DEPARTAMENTO DE EVALUACIÓN DE ESTUDIOS DE IMPACTO AMBIENTAL
INFORME TÉCNICO DE INSPECCIÓN No. 006-2023

Proyecto:	EXTRACCIÓN DE MINERALES NO METÁLICOS, GRAVA DE RÍO	Categoría:	II
Promotor:	AGREGADOS Y MINERALES RÍO PIEDRA, S.A.		
Representante Legal:	NIVIA ISABEL QUIROS CASTILLO DE CALVO		
Localización del Proyecto:	CORREGIMIENTO DE PORTOBELO Y MARÍA CHIQUITA, DISTRITO Y PROVINCIA DE COLÓN		
Fecha de inspección:	MARTES 31 DE ENERO DE 2023.		
Fecha del Informe:	VIERNES 3 DE FEBRERO DE 2023		
Participantes:	<ul style="list-style-type: none"> • María Guadalupe De Gracia – Evaluadora de EsIA (Nivel Central). • Analía Martínez - Ministerio de Ambiente (Practicante). • Alvin Datzel Chávez Polo – Evaluador de EsIA (Nivel Central). • Miguel Gómez – Sección de Evaluación de la Regional de Colón • Doris Lucero – Sección de Seguridad Hídrica de la Regional de Colón. • Arnulfo Torres –MOP. • Eibar Contreras – MOP. • Cristina Araque- MOP. • María De Los Ángeles Bajura - MICI. • Javier Guillen- MICI. • Rozío Ramirez - ARAP. • Gustavo Nieto – Por parte de la empresa Promotora

Foto #1, 2 y 3. Reunión informativa y vista de vía actual que será utilizada como acceso al proyecto.

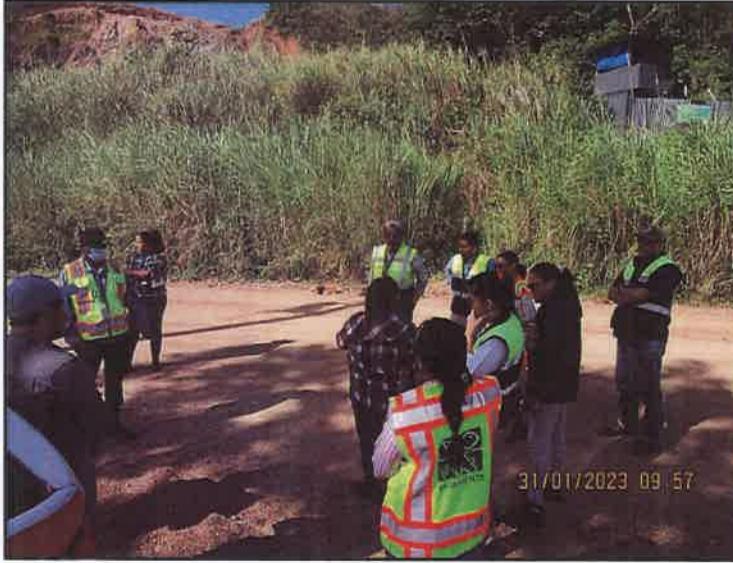
- Respecto al acceso del proyecto el mismo se realizará, mediante el uso de infraestructura existente (camino), cuya rodadura es grava, no cuenta con carpeta asfáltica; conjuntamente, se visualiza que dicha vía mantiene un ancho limitado en algunas secciones, disminuyendo la capacidad de circulación, para vehículos con dimensiones mayores a auto convencional y presenta en gran parte de la zona

formaciones boscosas importantes (Ver foto 2 y 3). También, se visualizó la presencia de tres (3) vados, sobre fuentes hídricas que descargan hacia el río Piedra, utilizados para mantener el tránsito sobre dicha vía

- El proyecto utilizará la vía existente, infraestructura cuya rodadura no cuenta con capa asfáltica y sus dimensiones son limitadas, por lo que, el promotor deberá realizar adecuaciones a este, para poder maniobrar el equipo requerido en la operación del proyecto (camiones y equipo pesado).

Foto 4 y 5. Vista del Sitio de Extracción Trinchera #1, con acumulación de material pétreo.

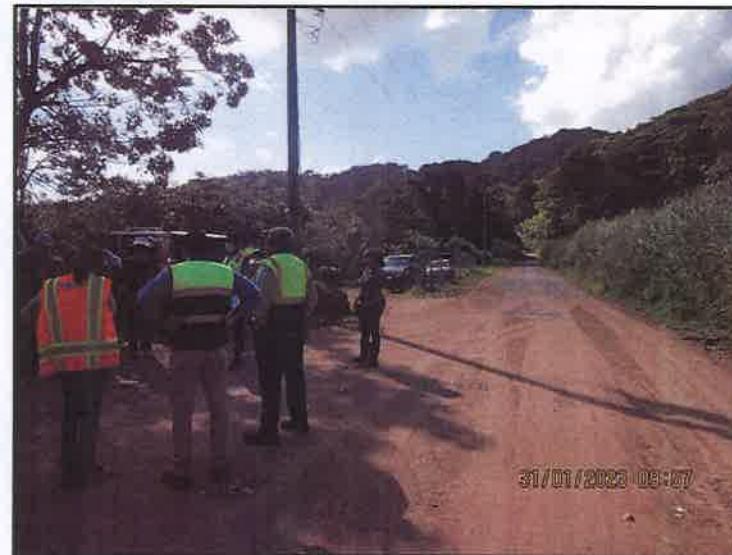
- En la sección denominada como Trinchera #1, se visualiza, la acumulación de material pétreo y sedimentos, conformando así playones producidos por la acumulación de material en los meandros del río (Foto 4 y 5).
- Respecto a la zona de extracción denominada como Trinchera #2, se observa la presencia de la acumulación de sedimentos lo cual en el pasar del tiempo conformó un islote que dividió el cauce en dos canales, los cuales posterior a dicha bifurcación se unen al cauce natural. Cabe mencionar que, al igual que en la trinchera #1, se visualiza depósitos de material, en las zonas cercanas a los meandros del río (Ver Foto 6 y 7).

Aunado a lo anterior, el promotor comunica que, se realizarán pedraplens, que serán implementados como infraestructuras de acceso a los puntos de extracción de grava de río, de igual manera, se señala que estos serán diseñados considerando un objetivo adicional de estabilizador y resguardo de los taludes del río.

Foto 7 y 8. Vista del Sitio de Extracción Trinchera #4, dicha sección de río a diferencia de los puntos previos, no se observa el afloramiento de sedimentos acumulados.

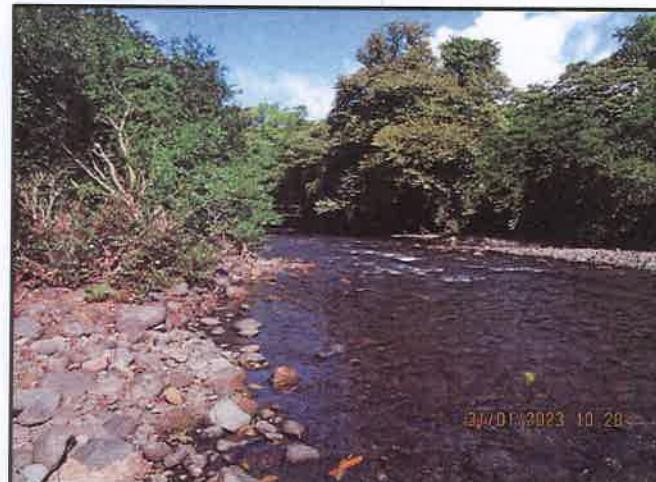
- Relacionado al punto de extracción Trinchera #4, cabe mencionar que, esta sección del río a diferencia de las secciones previas, no se visualiza afloramientos de depósitos de material, por lo que, la extracción del material se realizaría del material existente en el fondo del cauce del río. Conjuntamente en diagonal a dicha superficie, se indica que se ubicará la región que será utilizada para el depósito del material pétreo extraído, esta área se encuentra intervenida por actividades agropecuarias, visualizándose secciones desprovistas de vegetación boscosa, y sembradíos de árboles frutales (Ver Fotos 8 y 9).
